Dotyczy: ul. Pocztowa 4/25

Przeprowadzono kontrolę przewodów kominowych w pionie kuchni w/w mieszkania.

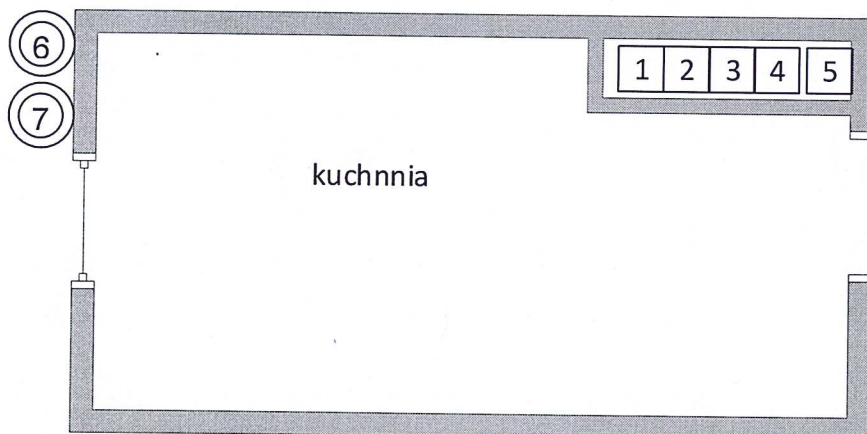
Z uwagi na brak dostępu do mieszkań Nr 23 i 27 przewody oznaczone jako wolne mogą zmienić swój status. Na chwilę obecną jedyne rozwiązanie to wyprowadzenie dwóch przewodów: spalinowego z łazienki oraz wentylacji łazienki M-25 (Przewody Nr 6 i 7) po zewnętrznej ścianie budynku zgodnie z przepisami ponad dach.

Piec kaflowy należy odłączyć od przewodu kominowego i usunąć.

Zapewnić stały dostęp powietrza w ilości niezbędnej do prawidłowego działania urządzeń podłączonych do przewodów kominowych w tym wentylacji.
